设计更改

编 号 2021年电变-01

设计编号 2016-T005-1~14

项目名称 安徽工业大学工大花园小区项目1~14号住宅

3、4#楼（24层）消防电梯：

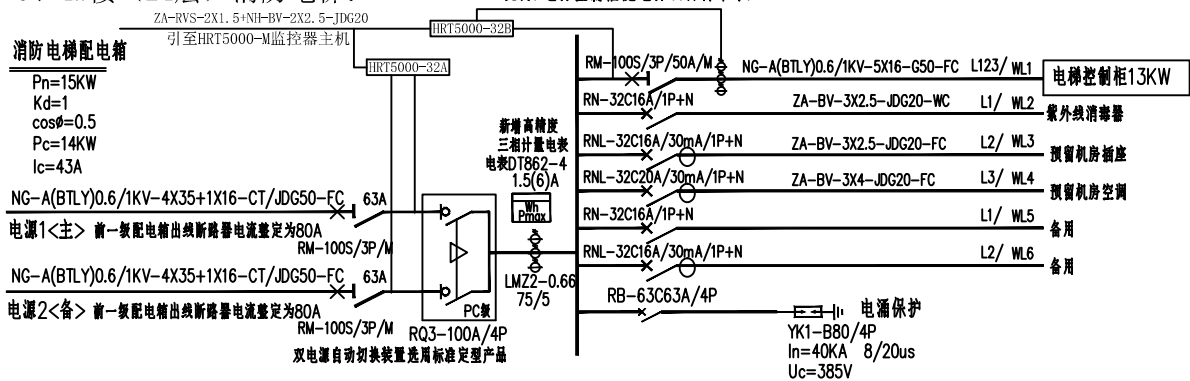
1、根据甲方要求，各栋楼电梯配电箱旁新增电表箱一只，表箱内设高精度三相计量电表，电表采用DT862-4-1.5(6)A，计量表及电流互感器精度为0.5S级，配电系统图修改如下：

1、2、13、14#（18层）及10、11、12#（14层）电梯：
